METROPOLITANO DE LISBOA

Estudo de Impacte Ambiental do
Prolongamento da Linha Vermelha entre
São Sebastião e Campolide

**Aditamento ao Estudo de Impacte
Ambiental**

Julho, 2008

Figura 13 – Evolução da concentração de PM₁₀ nas Estações de Entrecampos e Avenida da Liberdade

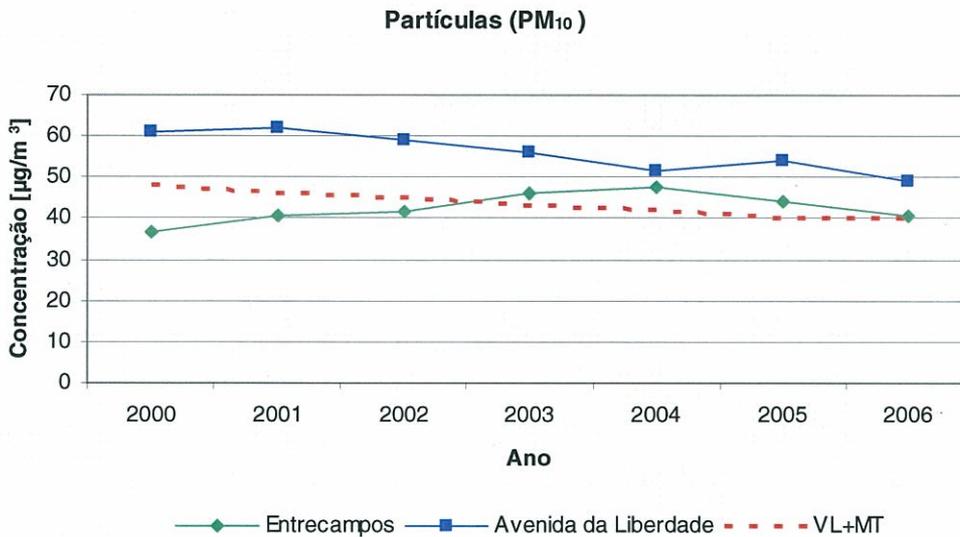
7. Reformular a Figura 13, relativa à evolução da concentração de PM10 nas Estações de Entrecampos e Av. da Liberdade, uma vez que a cor verde corresponde a Entrecampos e a cor azul corresponde à Av. da Liberdade.

2.3.2 7. Reformular a Figura 13, relativa à evolução da concentração de PM₁₀ nas Estações de Entrecampos e Av. da Liberdade, uma vez que a cor verde corresponde a Entrecampos e a cor azul corresponde à Av. da Liberdade.

Apresenta-se seguidamente a Figura 13 do EIA, já devidamente corrigida.
